CRC	
Radicación : *2020300206*	
Fecha :	24/01/2020 24/01/2020 3:48:52 P. M.
Remitente :	VARIOS
Anexos :	10 FOLIOS.
Asunto :	Q1A QUALITY&CERTIFICATION:PRECISIONES A LRITEL DOCUMENTO SOPORTE- DISEÑO REGULATORIO.

Ref.: PRECISIONES AL RITEL Documento soporte - Diseño Regulatorio

Comentarios al documento PRECISIONES AL RITEL

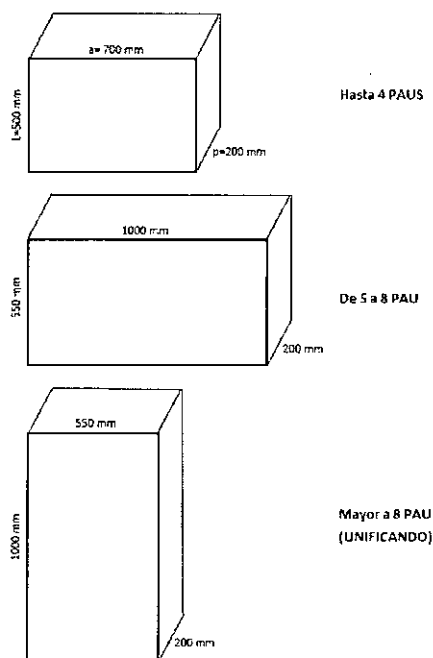
Y que la NTC 5797 en el numeral A.5.10 Cajas de paso, las contempla para los casos de cambios de dirección de radio inferior a 120mm para viviendas. Véase imagen siguiente de la NTC 5797.

Además de los casos indicados en el apartado anterior, se debe colocar como mínimo una caja de paso cada 15 m de longitud de las cajas de paso y de interior de usuario y en los cambios de dirección de radio inferior a 120 mm para viviendas ó 250 mm para oficinas.

Estas cajas de paso deben ser del tipo A para cajas de paso en tramos comunitarios, del tipo B para cajas de paso en los tramos de acceso a las viviendas y para canalizaciones interiores de usuario de TB + Banda ancha, y del tipo C para las canalizaciones interiores de usuario de TLCA y RTV.

Se admitirá un máximo de dos curvas de noventa grados entre dos cajas de paso. Las cajas se colocarán empotradas.

Para lo cual Q1A solicita aclaración. De igual manera solicita a la CRC gestionar con el ICONTEC la actualización de la NTC 5797 ya que este reglamento la cita en varios apartes y esta norma aún contiene terminología utilizada por la ICT de España como:
